TECHNICAL SERVICE BULLETIN

Technical Service Bulletin: 83-1334
<<VIN>>
<<OWNER NAME/DEALERNAME>>
<<ADDRESS>>
<<CITY>>, <<ST>> <<ZIP-XXX>>

TECHNICAL SERVICE BULLETIN 83-1334 REMEDY INSTRUCTIONS

Make(s): IMPRESSION Model(s): MPF280RL-83, MPF315MB-83 & MPF320FL-83 Model Year(s): 2021	Repair Code: Allotted Time: 1.00 HRS. Inspection Code: N/A Allotted Time: N/A
	Concern: The upper deck in the Impression Fifth-Wheel needs to flex, without the "stress relief cut" the sidewall filon may crack under the slide room(s).	Photo(s) Required: YES Prior Authorization Required: NO Part(s) Number: F100265515 Part(s) Return: N/A

TECHNICAL SERVICE BULLETIN 83-1334 REMEDY INSTRUCTIONS

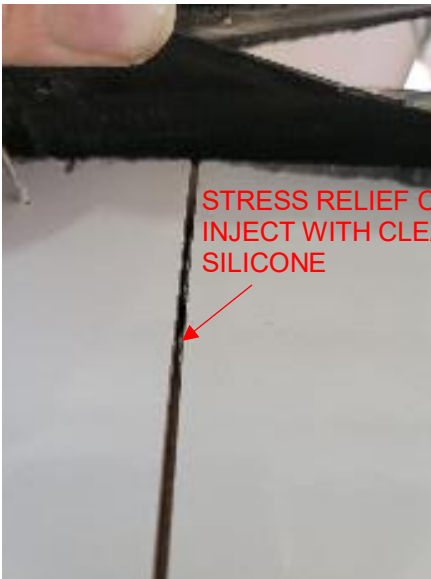
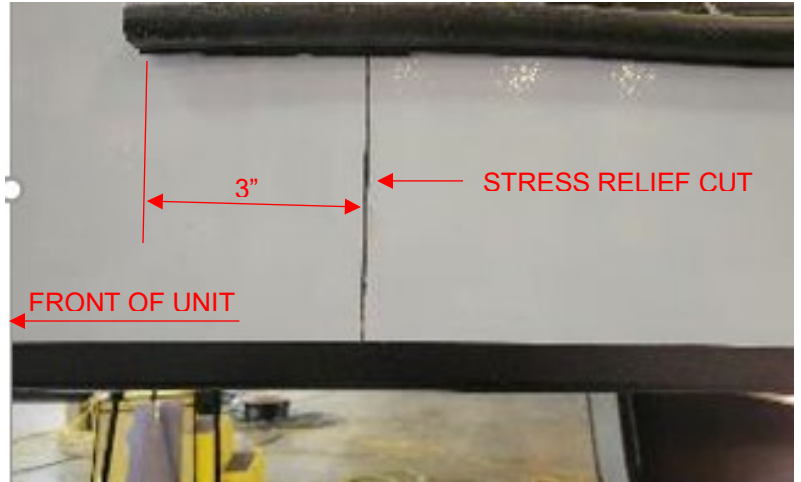
Concern:
The upper deck in the Impression Fifth-Wheel needs to flex, without the "stress relief cut" the sidewall filon may crack under the slide room(s).

STEP 3: MEASURE REARWARD FROM THE FRONT OF THE UPPER DECK SLIDE ROOM(S) REARWARD APPROXIMATELY 3", USING A STRAIGHT EDGE THAT IS 90° TO THE SLIDE ROOMS OPENING MARK WITH A GREASE PENCIL VERTICALLY FROM THE BOTTOM OF THE UPPER DECK SIDE WALL TO THE SLIDE OPENING;

STEP 4: USING AN AIR SAW, CUT THROUGH THE FILON AND SUB-STRAIGHT. THIS CREATES A "STRESS RELIEF" IN THE SIDEWALL. **TAKE CARE NOT TO CUT THE SIDEWALL STRUCTURE TUBES OR CHASSIS;**

STEP 5: INJECT THE NEWLY CUT "STRESS RELIEF CUT" WITH CLEAR SILICONE. RE-ATTACH BULB SEAL AND CORNER TRAY;

STEP 6: INSTALL THE SNAP IN TRIM PIECE PROVIDED BY IMPRESSION;
